8. November 2024

Hochwasserschutz am Dorfbach Zuzwil
Angaben in der Präsentation vom 22. Oktober 2024 und im Gutachten Abstimmung vom 24. November 2024

I. Zum Querprofil Standort Dorfmarkt

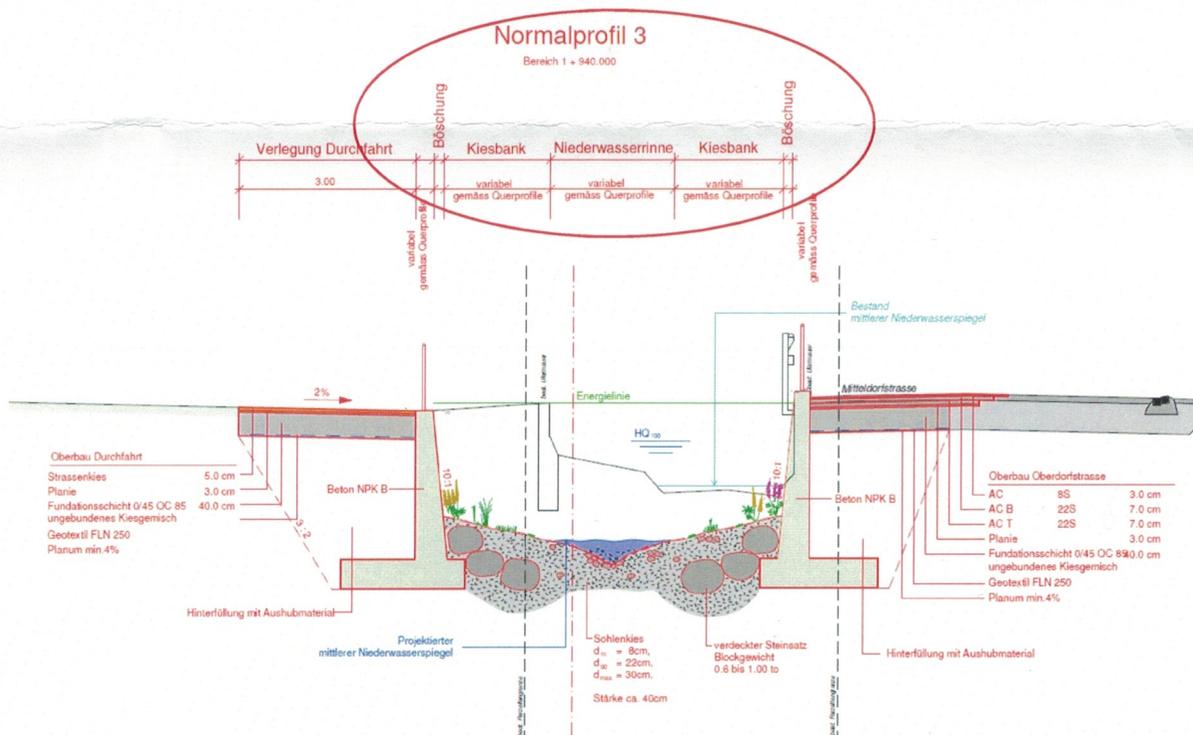
Beim Profil Stat. 1.940 ist für die Erhöhung der Kapazität von 33 m³/s auf 36 m³/s, bei gleichbleibender Wasserspiegelkote, eine Absenkung von 0.20 m erforderlich. Das publizierte Bild (mit Vermassung 2.45 m) berücksichtigt diese Absenkung bereits. Im Gutachten ist eine Sohlentiefe von 2.45 m gelistet. Dieser Wert ist konservativ auf 5 cm aufgerundet. Mit dem Bild in der Präsentation des Informationsanlasses vom 22. Oktober 2024 ist die Sohlentiefe, vom Böschungsfuss bis zum Terrain / Oberkante bestehende Mauer, mit 2.45 m vermasst.

Im Rahmen des Projekts 2018 wurde die Sohlengeometrie bezüglich Geschiebetransportkapazität vertieft untersucht (Bericht Büro Herzog Ingenieure AG, Davos) und ein parabelförmiger Querschnitt empfohlen. Dabei weist bereits die Sohle eine Neigung auf. Die Niederwasserrinne entspricht dem Abfluss in Trockenwetterperioden. Bei einem Regenereignis überströmt der Dorfbach die gesamte Breite (Niederwasserrinne einschliesslich der beidseitigen Kiesbankflächen).

Die ausgewiesene Sohlentiefe beim Böschungsfuss mit 2.45 m ist korrekt und berücksichtigt die Wassermenge von 36 m³/s. Der Wasserspiegel der entsprechenden Niedrigwasserrinne liegt etwa 0.30 bis 0.40 m tiefer (0.50 m vermasst). Diese Angaben beziehen sich auf die linksufrige Seite. Rechtsufrig verringert sich die Höhe auf 2.20 m (d.h. 0.25 m weniger). Soll der Vergleich auf die Wasserspiegellagen bei Niedrigwasser und nicht, wie angestrebt, auf die sichtbare Mauerhöhe bezogen werden, müsste die Vermassung durch eine weitere, ca. 40 cm tiefere Masskette ergänzt werden.

II. Zum Querprofil Standort Postweg

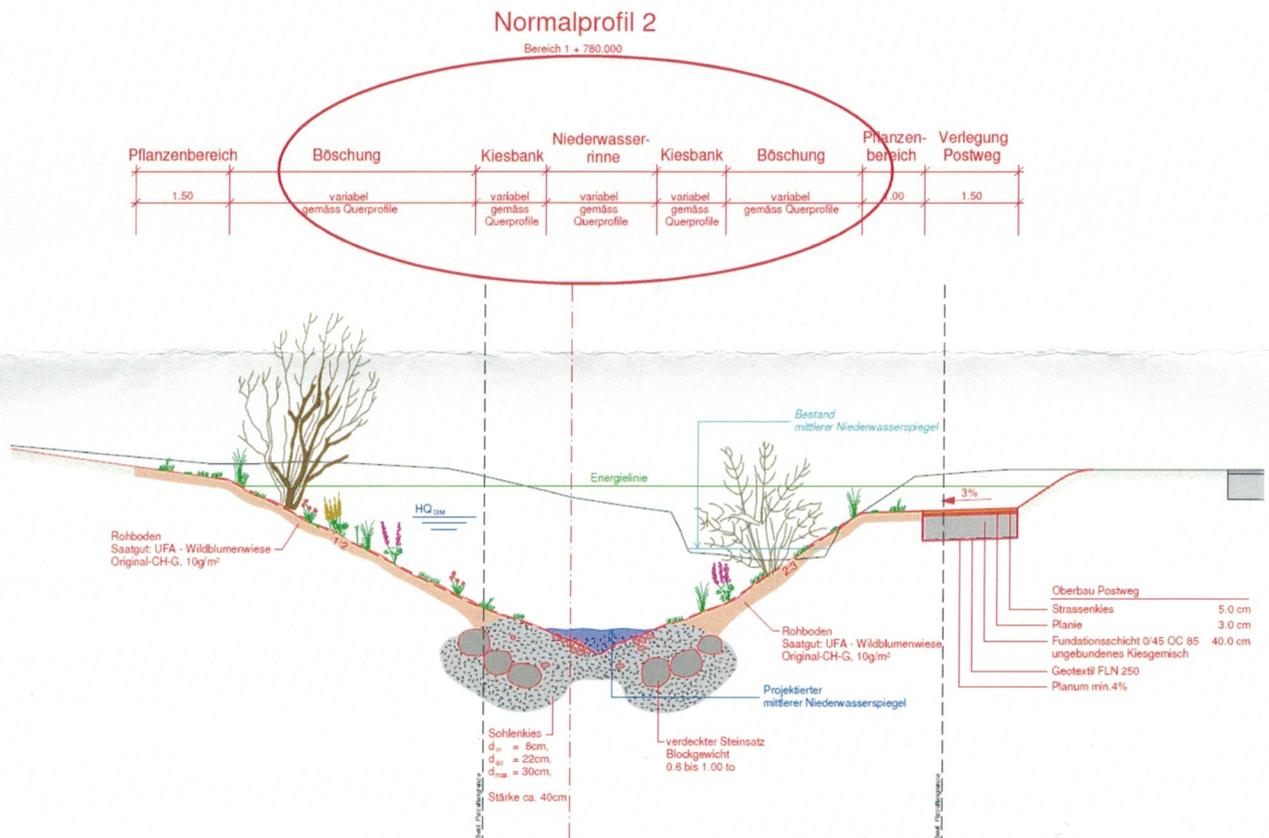
Beim Profil Stat 1.800 ist für die Erhöhung der Kapazität von 33 m³/s auf 36 m³/s, bei gleichbleibender Wasserspiegelkote, eine Absenkung von 0.27 m erforderlich. Das publizierte Bild mit 2.65 m Tiefe berücksichtigt diese Absenkung bereits. Im Gutachten ist eine Sohlentiefe von 2.65 m aufgeführt. Dieser Wert ist konservativ auf 5 cm aufgerundet. Mit dem Bild in der Präsentation des Informationsanlasses vom 22. Oktober 2024 ist die Sohlentiefe, vom Böschungsfuss bis zum Terrain mit 2.65 m vermass. Im Rahmen des Projekts 2018 wurde die Sohlengeometrie bezüglich Geschiebetransportkapazität vertieft untersucht (Bericht Büro Herzog Ingenieure AG, Davos) und ein parabelförmiger Querschnitt empfohlen. Der Sohlenbereich der gewölbten Sohle ist mit 4 Metern definiert, wobei der Wasserspiegel bei Niederwasser etwas tiefer liegt als die «Ufer» der 4 m breiten Sohle. Erst bei einem Regenereignis überströmt der Dorfbach die gesamte Breite.

Sie geben beim Querprofil ein Mass von 2.76 m bei einer mittleren Sohlenlage an. Wie Sie auf dieses Mass kommen und wo Sie gemessen haben, entzieht sich unserer Kenntnis.

Die Sohlentiefe ist am Übergang «Böschung – Sohle» bei der 4 Meter breiten Sohle vermass. Das Niederwassergerinne (und somit der Wasserspiegel im Niederwasser) liegt etwas tiefer. Die Sohle und das Niederwassergerinne wird sich im Bereich der Breite von 4 Metern selbst strukturieren und dynamisch verändern (Auflandungen, Kiesbänke, etc.). Je nach Stärke eines Regenereignisses wird sich die Kiesbankgestaltung stetig verändern. Aufgrund der Dynamik des Gerinnes im Vollausbau (häufigere grosse Abflüsse mit Geschiebetrieb und Geschiebedurchgängigkeit durch den Dorfbach) ist der Uferbereich nicht so eindeutig, wie dies mit der Variante Rückhaltebecken mit Teilausbau möglich ist. Für den Vergleich der Wasserspiegellagen bei Niedrigwasser müsste die Vermassung jedoch durch eine weitere, ca. 40 bis 50 cm tiefere Masskette ergänzt werden.

Die Sohlentiefe beim Böschungsfuss mit 2.65 m ist korrekt und berücksichtigt die Wassermengen von 36 m³/s. Der Wasserspiegel der Niedrigwasserrinne ist hier ca. 0.40 m bis 0.50 m tiefer. Per Definition und hinsichtlich der Projektpläne 2018 sind die gemachten Angaben im Gutachten korrekt. Es besteht kein Korrekturbedarf.
